**Analisi incongruenze**  
**“Progetto SIR-3” – “FTE AcegasApsAmga”**

Padova, 22 febbraio 2021

Nelle pagine che seguono sono riportate le incongruenze, le sovrapposizioni e le difformità rilevate tra il progetto definitivo della nuova linea tranviaria denominata SIR-3 redatto da APS Holding S.p.A. (di seguito chiamato "Progetto SIR-3") ed il progetto di fattibilità tecnica ed economica redatto da AcegasApsAmga S.p.A. ed approvato dal CdB Bacchiglione (di seguito chiamato "Progetto FTE AAA") relativo alla risoluzione delle interferenze tra la suddetta linea tranviaria e i sottoservizi in gestione alla Scrivente.

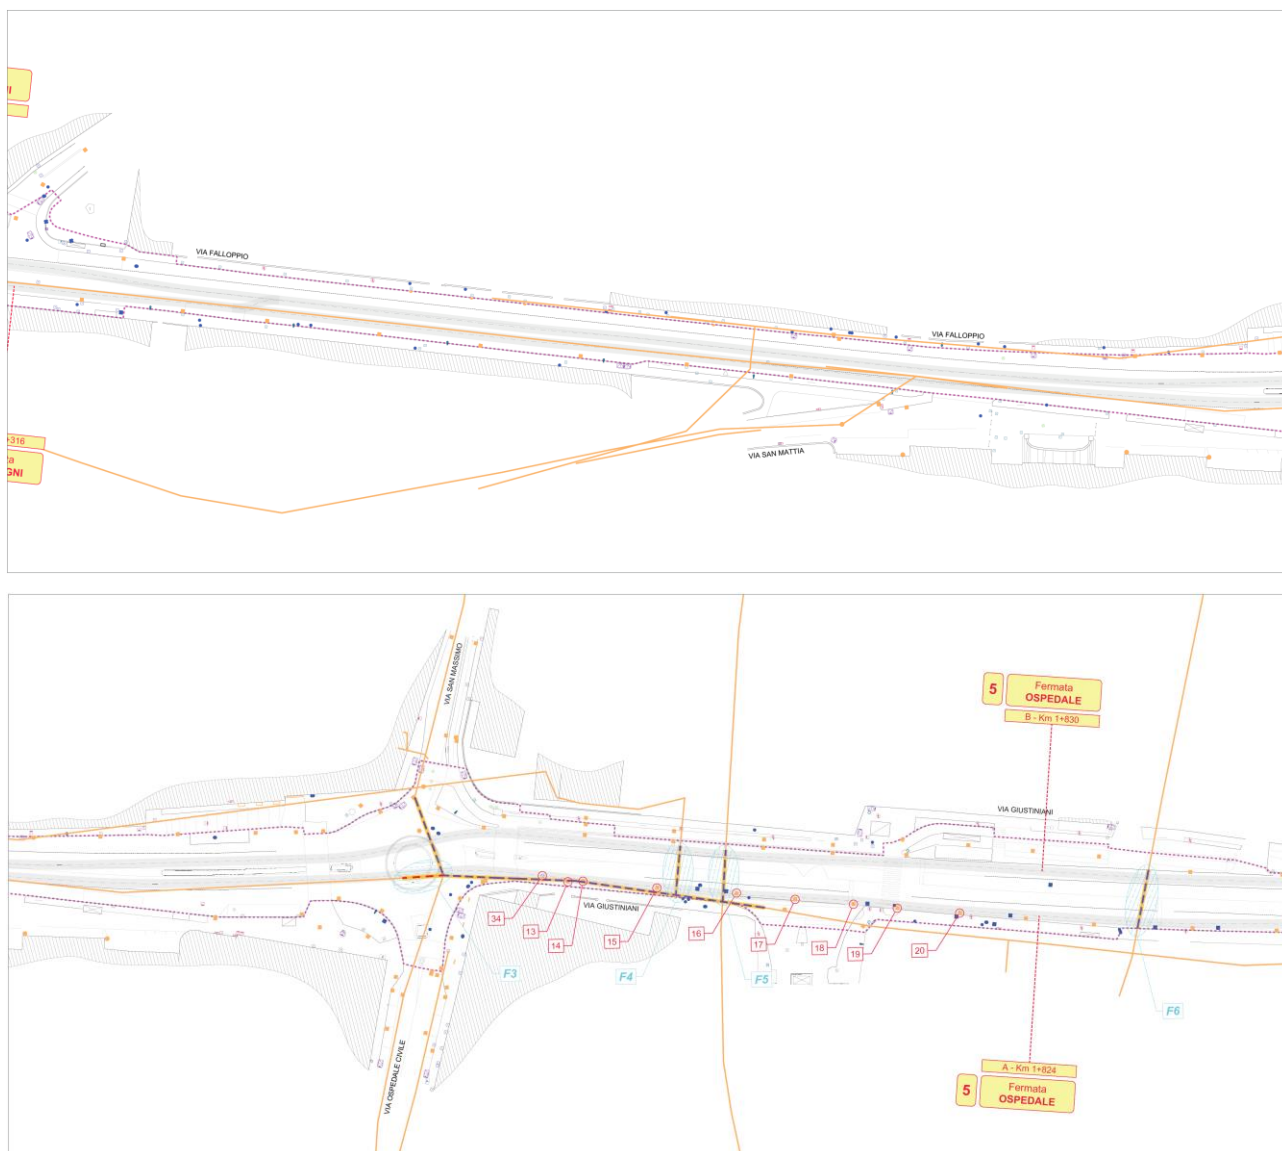
Nello stralcio V del "Progetto FTE AAA", gli unici interventi inseriti sono la bonifica nello stesso sedime della condotta fognaria nera trasversale all'incrocio con via San Mattia, il risanamento del sifone prima dell'incrocio con via San Mattia e la posa di due condotte a secco in direzione della carreggiata est.

Nel "Progetto SIR-3" gli interventi citati precedentemente non sono stati inseriti, viene prevista diversamente la bonifica nello stesso sedime della condotta fognaria all'incrocio con via Giustiniani (**F3 - Interventi previsti**

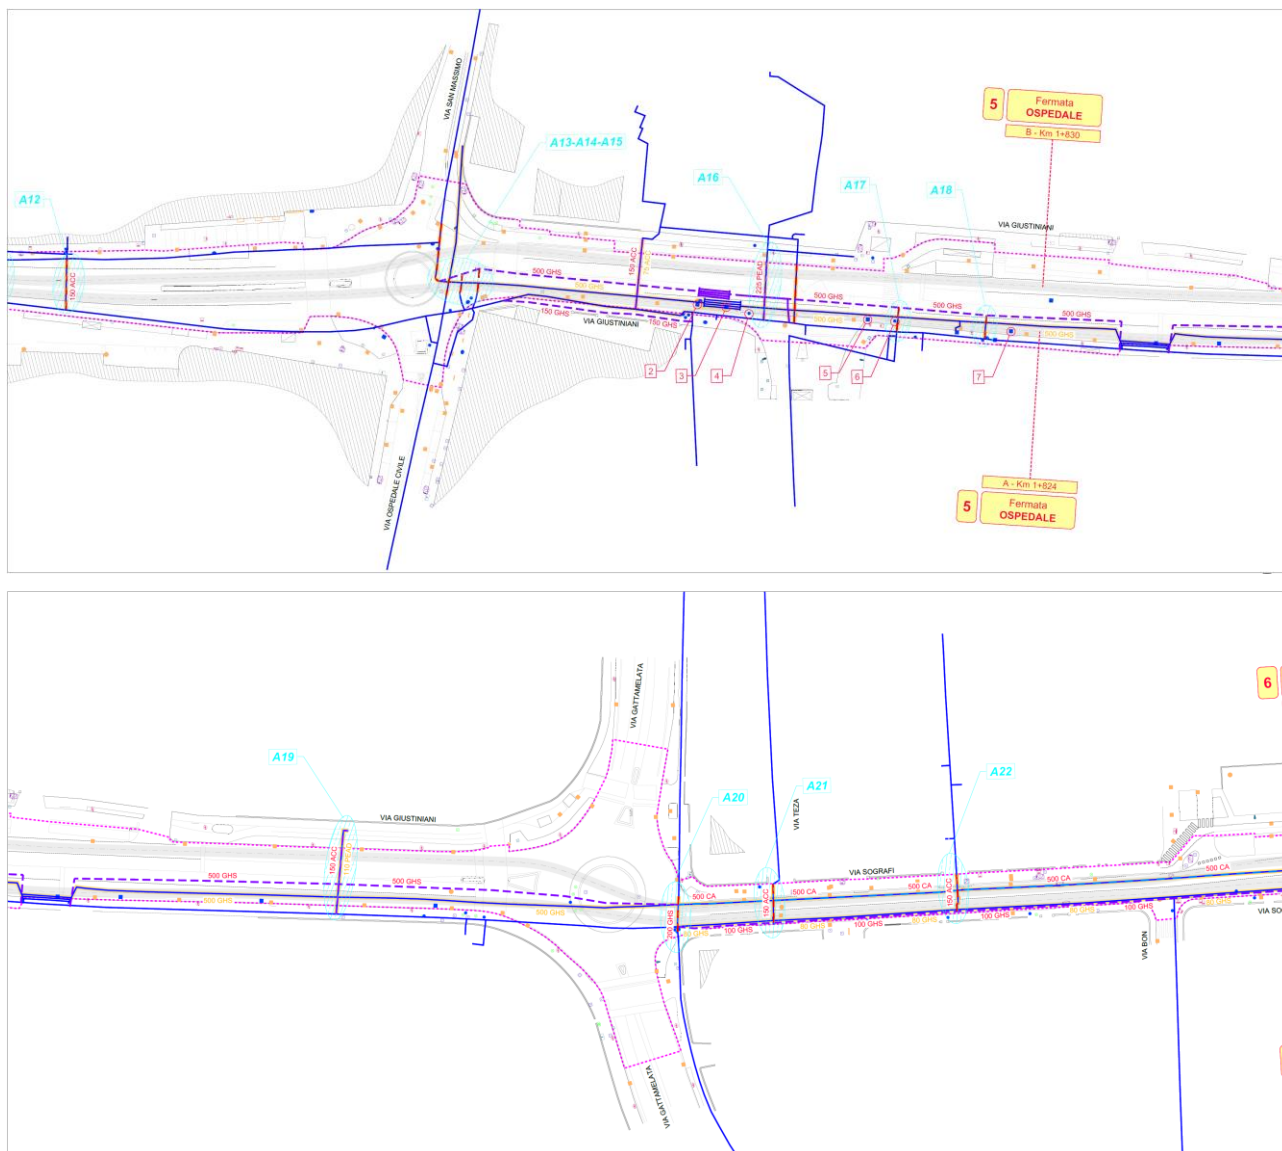
incamiciature di tutti gli attraversamenti tramite la posa di DN 110 pead. Inoltre, si prevede la bonifica e sostituzione ex novo dei due cavallotti.

Nel "Progetto SIR-3", diversamente da quanto inviato al CdB Bacchiglione, si prevede il ricollocamento della dorsale di acquedotto DN 500 ghisa in corrispondenza della carreggiata centrale della strada e addirittura lo spostamento verso il marciapiede sud-ovest presso l'incrocio con Via S. Massimo di un breve tratto di 50 m della condotta di distribuzione DN 150 ghisa.

Le uniche coincidenze sono gli interventi sugli attraversamenti, ma in questo caso gli interventi (**A13, A14, A15, A16, A17, A18 e A19 - Interventi previsti su reti nell'ambito dell'appalto**) sono di sola incamiciatura.

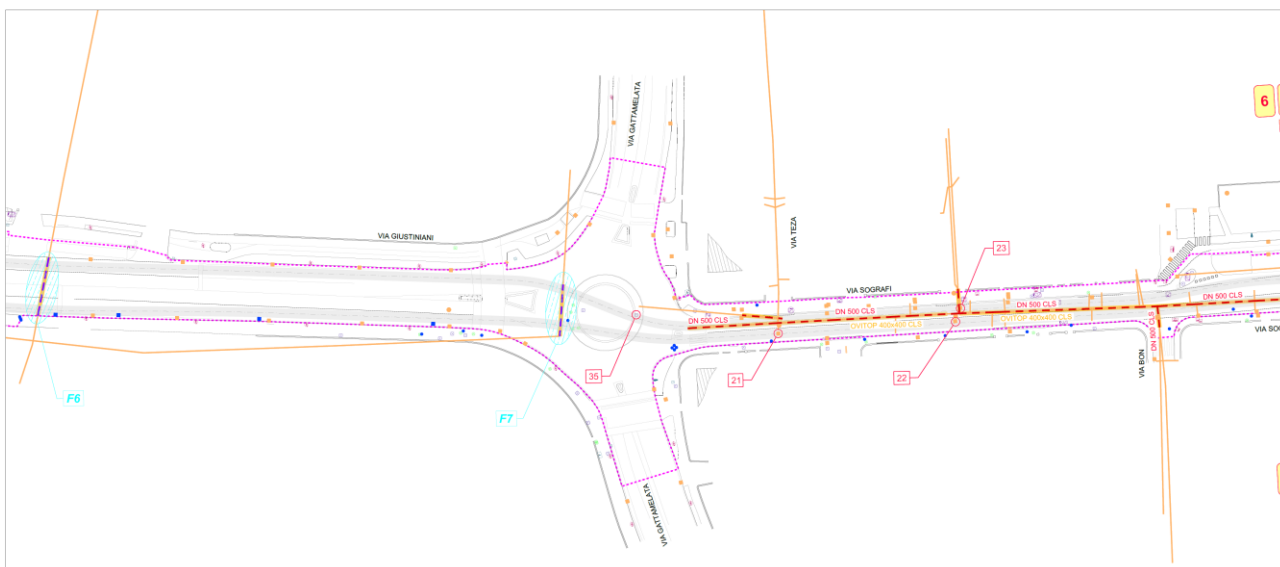
Nello stralcio VI del "Progetto FTE AAA", l'unico intervento inserito è la bonifica nello stesso sedime della condotta fognaria nera trasversale DN 350 CA attraverso la posa di un DN 400 cls all'incrocio con via Gattamelata.

Nel "Progetto SIR-3" gli interventi di risanamento fognario sono molto più estesi e comprendono anche i due canali che sottopassano la strada trasversalmente, ma in generale i progettisti del SIR 3 hanno computato la sola posa di piastre in calcestruzzo (o magrone) per la ripartizione dei carichi (**F4, F5, F6 e F7 - Interventi previsti su reti nell'ambito dell'appalto**).

## STRALCIO VII – VIA ANTONIO SOGRAFI

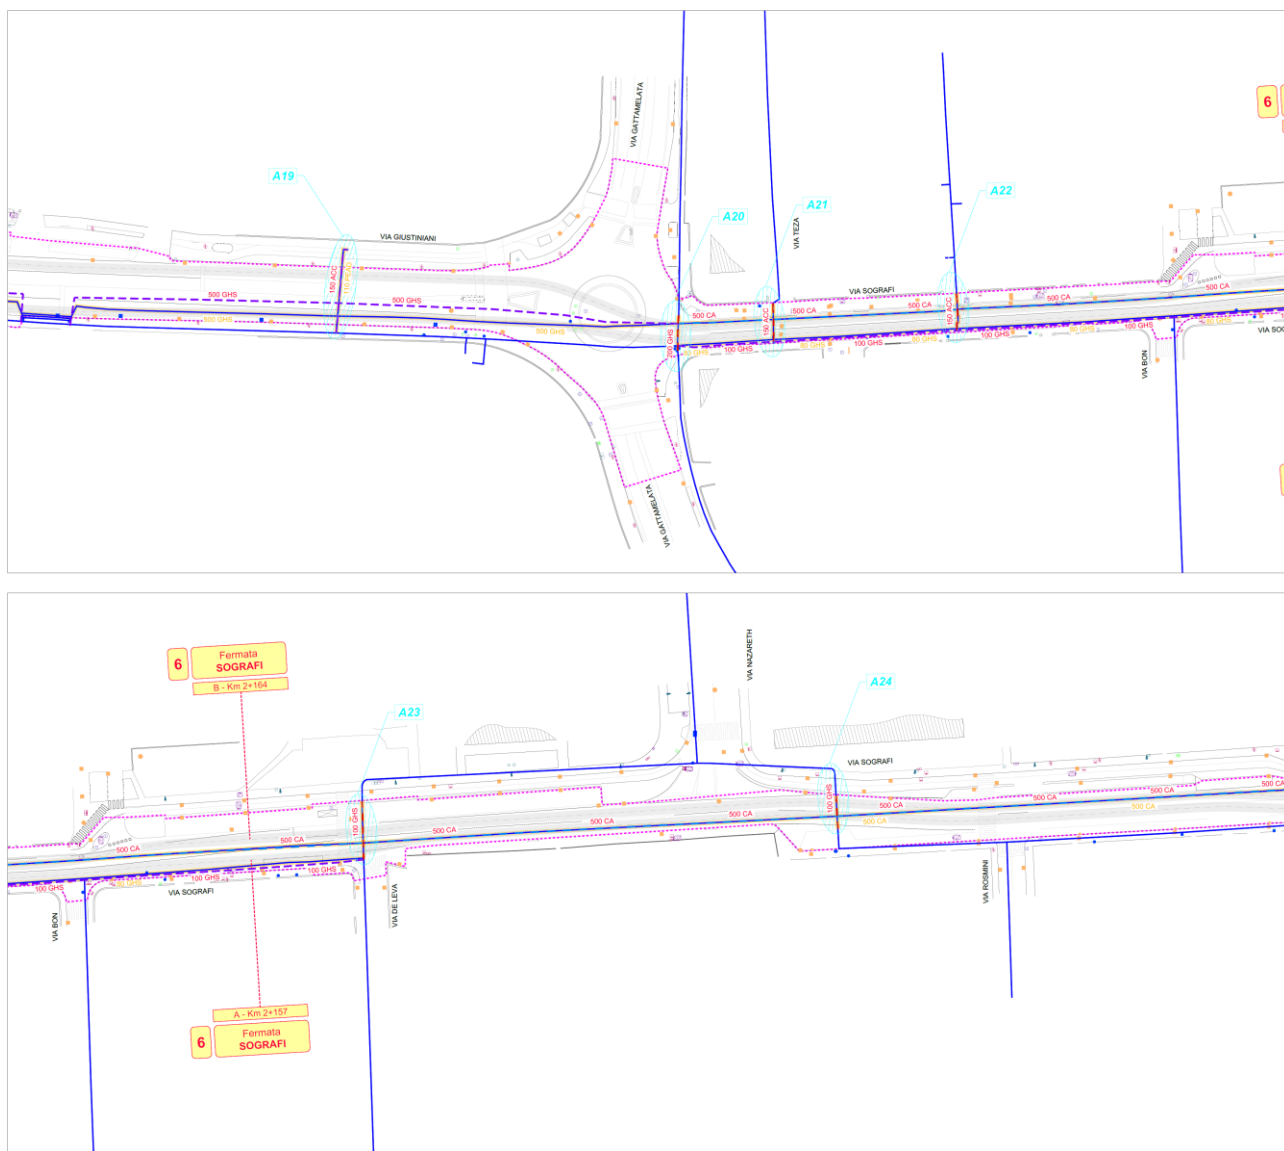
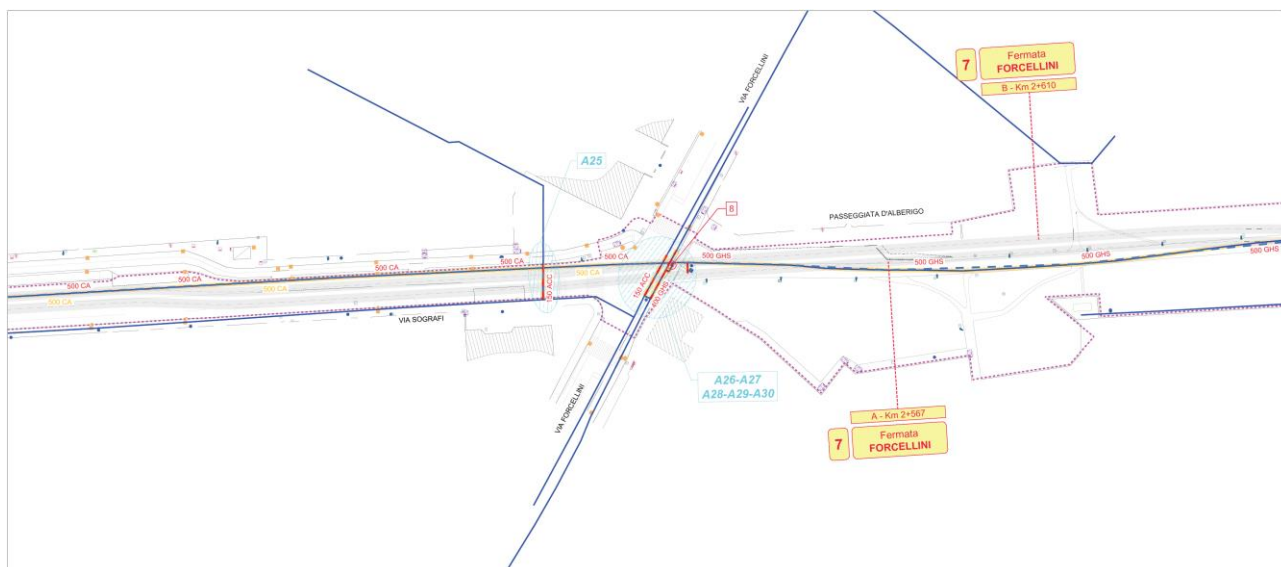
Nello stralcio VII del "Progetto FTE AAA" si prevede il completo relining della condotta di rafforzamento DN 500 CA con l'inserimento di un DN 450 pead e la sostituzione e incamiciatura con materiali più idonei dell'attraversamento DN 200 CA all'incrocio con via Gattamelata e degli attraversamenti in DN 100 CA in corrispondenza degli incroci con via Giuseppe De Leva e via Nazareth.

Nel "Progetto SIR-3" l'ipotesi di relining della condotta di acquedotto DN 500 CA corrisponde perfettamente con le ipotesi di progetto inviate al Cdb Bacchiglione, mentre risulta completamente difforme la posa di una nuova condotta in sostituzione al DN 80 ghisa verso la carreggiata ovest dall'incrocio con via Gattamelata fino all'incrocio con via Giuseppe De Leva.

Altre coincidenze sono le ipotesi di intervento sugli attraversamenti, ma anche in questo caso gli interventi (**A20, A21, A22, A23, A24, e A25 - Interventi previsti su reti nell'ambito dell'appalto**) sono di sola incamiciatura.

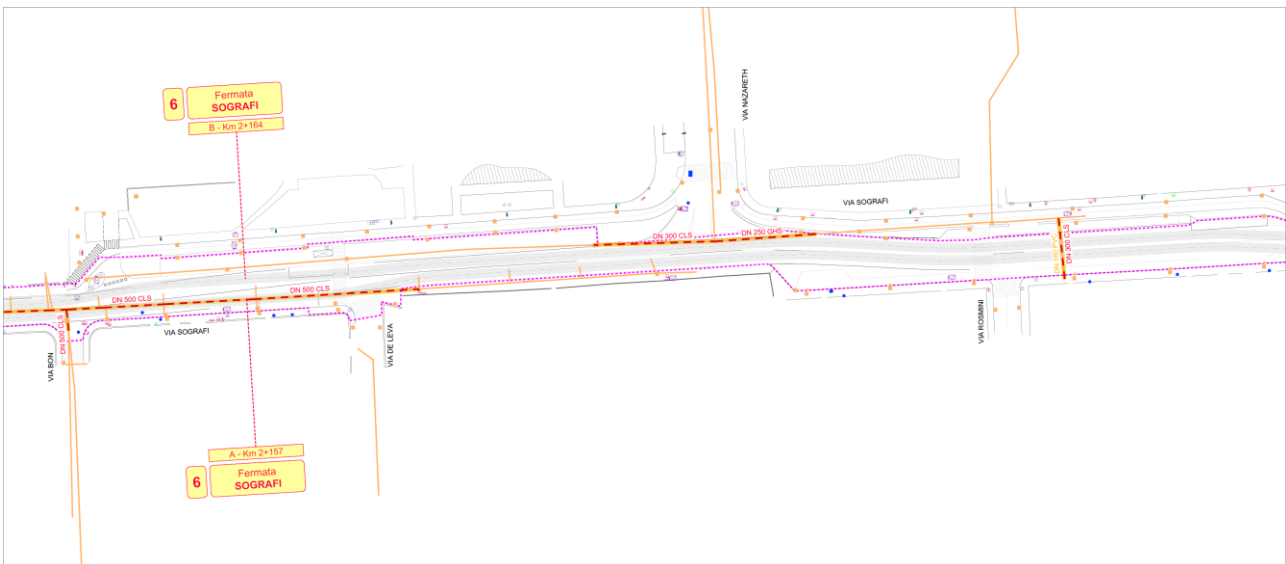
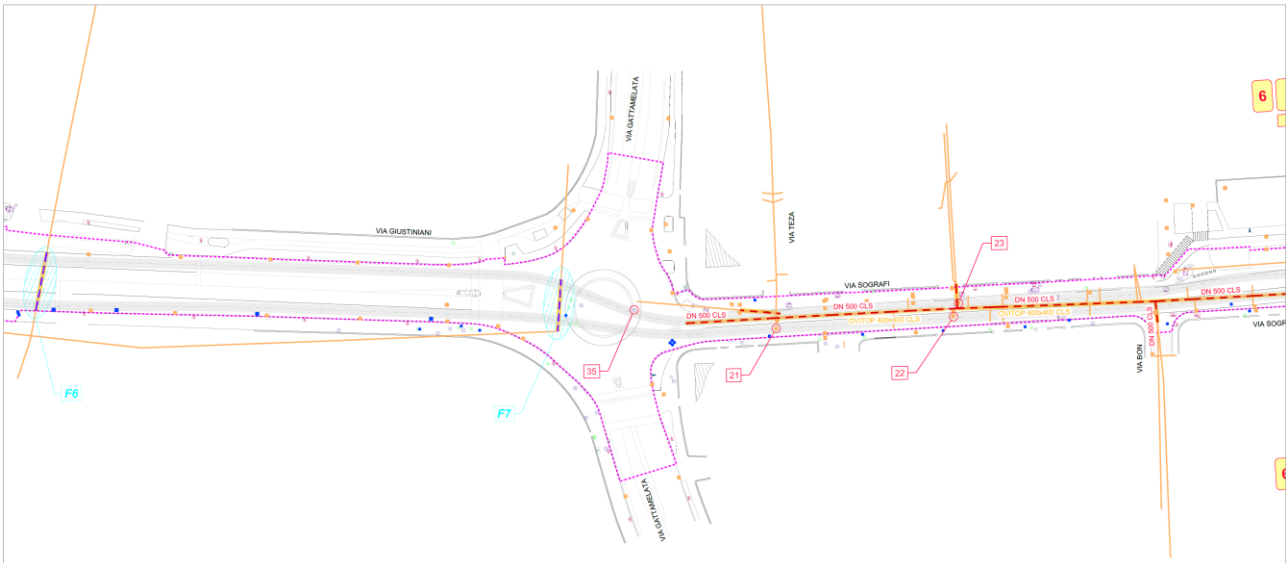
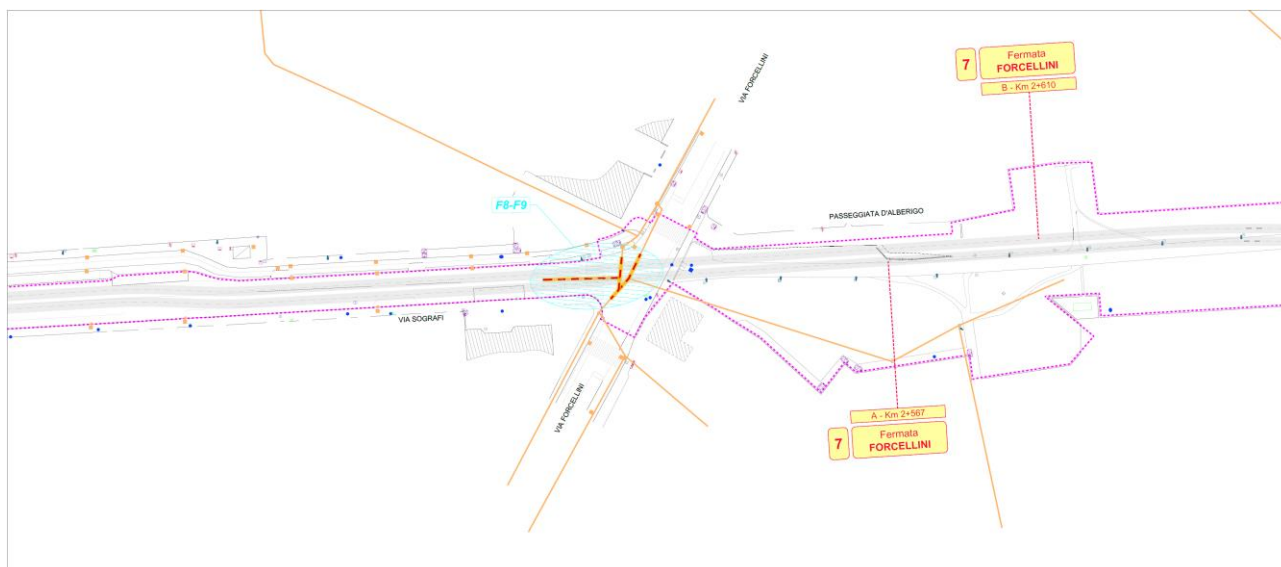
Nello stralcio VII del "Progetto FTE AAA" non sono previsti interventi sulla rete fognatura, mentre nel "Progetto SIR-3" sono stati inseriti numerosi interventi di sostituzione nello stesso sedime, ma in generale i progettisti del SIR 3 hanno computato la sola posa di piastre in calcestruzzo (o magrone) per la ripartizione dei carichi (**F8 e F9 - Interventi previsti su reti nell'ambito dell'appalto**).
